Asemakaavan muutos 564-2364 ja tonttijako, Jäälin kaupunginosa (Rantakuja 10/ Jäälin maja), HYVÄKSYTTÄVÄKSI

OUKA/2490/10.02.03/2018

27.3.2020 päivätty ja 7.1.2021 korjattu Oulun kaupungin Jäälin kaupunginosan korttelia 1024 sekä pysäköinti-, uimaranta-, puisto- ja vesialuetta koskeva asemakaavan muutos. (Rantakuja 10, Jäälin maja).

Kaavatunnus 564-2364
Diaarinumero 2490/2018

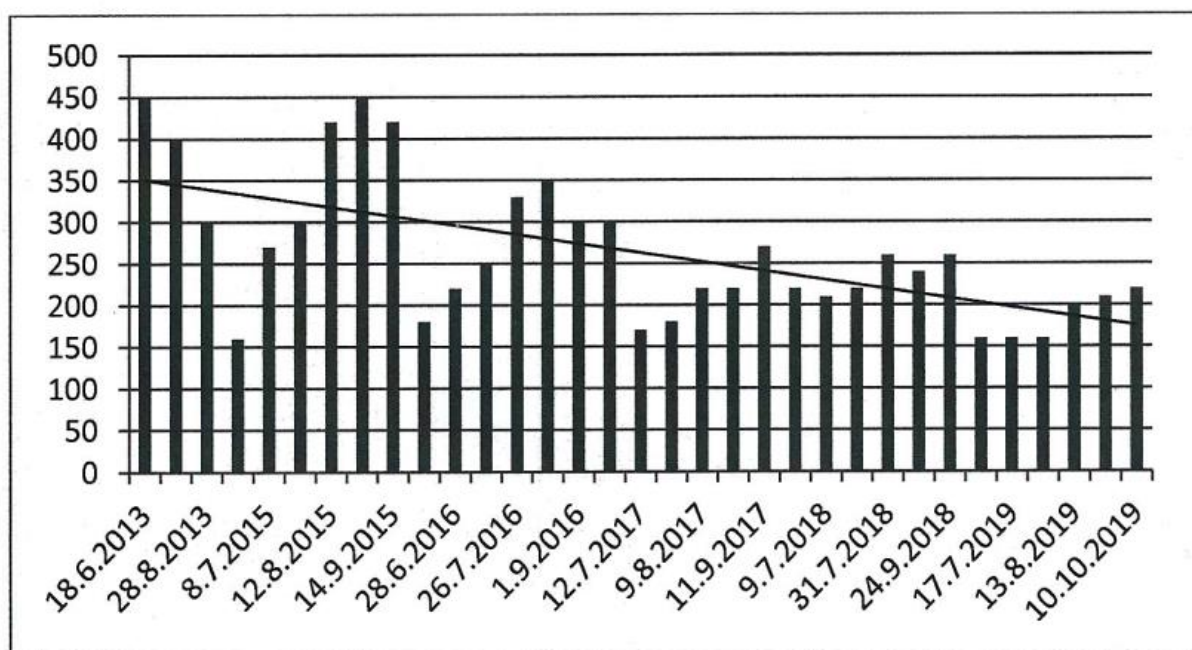
Jäälin asukas yhteisö kiinnittää vielä kuitenkin huomiota puistoalueen ohjeellisesti merkittyyn kevyen liikenteen väylään. Yhteisön mielestä merkintä tulee poistaa. Kaavassa osoitettava läpikulkuliikenne – ohjeellisenakin – rikkoo pahasti puistoalueen luonteen ja vaikeuttaa sen käyttämistä kaavassa tarkoitettuun yrittöimintaan. Asemakaavoitus on palautteeseemme antamassaan vastauksessa todennut, että kevyen liikenteen yhteydet vaativat vielä tarkempaa jatkosuunnittelua. On luontevaa, että liikkumisen ohjaaminen puistoalueella jätetään tähän jatkosuunnitteluvaiheeseen.

Kaavaehdotuksessa pidetään tärkeänä osoittaa kevyen liikenteen yhteys Huvilatieltä aina Laivakankaalle asti. Tämä tavoite toteutuu sillä, että kaavaehdotuksessa väylän sijainti osoitetaan rakennuksen ja Jäälinojan välistä kaavaehdotuksen mukaisesti. Tavoitteen toteutuminen ei edellytä vaihtoehtoista reittiä. Kaavassa on lisäksi tarpeen varmistaa, että mopoilla ajo suunnitellulla kevyen liikenteen väylällä kielletään, kuten kaavoittaja on vastauksessaan todennut.

Vielä asukas yhteisö haluaa kiinnittää huomiota useissa palautteissa esitettyihin väitteisiin Jäälinjärven veden soveltumattomuudesta uimiseen. Mitä ilmeisimmin väitteet pohjautuvat aikaisempaan tilanteeseen, jolloin uimisen esteenä olivat usein sinilevä ja limalevä. Kiimingin – Jäälin vesienhoitoyhdistys on aloittanut vesistön kunnostuksen vuonna 2011. Viimeisen neljän vuoden aikana sinilevähaittaa ei ole esiintynyt. Myös veden väriarvot ovat trendinomaisesti parantuneet (ks. kuva). Hyvällä säällä uimarannan käyttäjiä onkin ollut parhaimmillaan jopa satamäärin. Näin ollen esitetyt väitteet eivät pidä paikkaansa.

Asemakaavaehdotuksessa on esitetty ohjeellinen puistokäytävä Jäälinjärven rantaan, joka noudattaa alkupäässä jo olemassa olevaa rantaan johtavaa puistokäytävää. Puistoalueille ei toki ole asemakaavassa paikallista osoittaa kulkureittien paikkoja, koska puistoalueelle voidaan rakentaa tarvittavat kulkuyhteydet ilmankin niitä. Asemakaavassa on kuitenkin hyvä osoittaa jo tiedossa olevat yhteystarpeet. Kuten tässä kaavassa, ne voidaan osoittaa myös ohjeellisina, jolloin yhteyksien sijainti tarkentuu myöhemmissä suunnitteluvaiheissa. Vaikka puistoaluetta voi luvan kanssa käyttää tulevan Jäälinmajan omistajan tai muiden tahojen järjestämiin tapahtumiin, ei puistoalue ole tarkoitettu yritystoimintaan. Muistutus ei aiheuta muutoksia kaavaehdotukseen.
